Substituição de um aquecedor por irradiação de modelo mais antigo

Zona de cozinhar vista de atrás

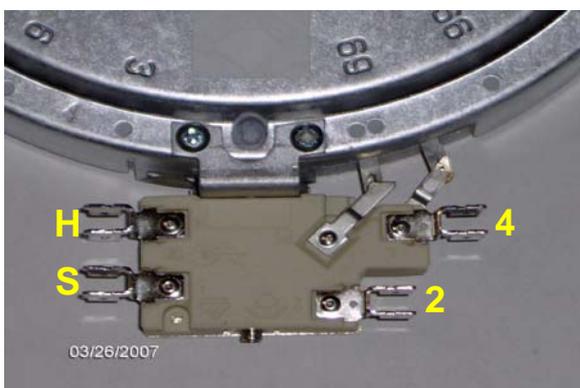
Para a substituição de um aquecedor por irradiação (n.º pç. de repos. 564650 / 538252 / 160301 / 538628 / 564647) é necessário usar um aquecedor por irradiação novo Hi-Light 180mm com designações de ligação alteradas.

Contacto de calor residual (sem voltagem) designação S + H
Alimentador do aquecedor designação 2 + 4

O aquecedor por irradiação novo tem o n.º pç. de repos. 160350.
